Document de diagnostic de sécurité des passages à niveau (PN)

Grille d'Evaluation et Pistes d'Actions

PN n° 1

Commune : Vignats / Département n° Calvados

Annexe technique n°1	Compléments techniques		Évaluation	Pistes d'actions	
	Sujet :	Lignes d'effet de feu		Thème	Question(s)
				IISR	
	PN n°	PN 1 - 430000	Commune :	Vignats	N° ligne 430000
					date : 25/05/2022

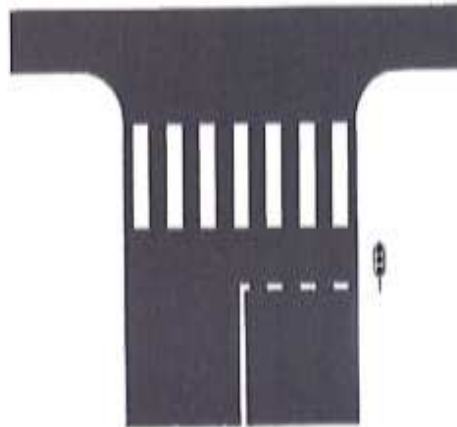
Mise en place de part et d'autre du PN de lignes d'effet de feu

Ligne discontinue à positionner entre 1 m / 1,50 m avant le feu R24.

Toutes lignes de 15 cm de large.

Ligne continue de 3 à 5 m au centre de la chaussée.

Ligne discontinue de 50 cm de long espacée de 50 cm.
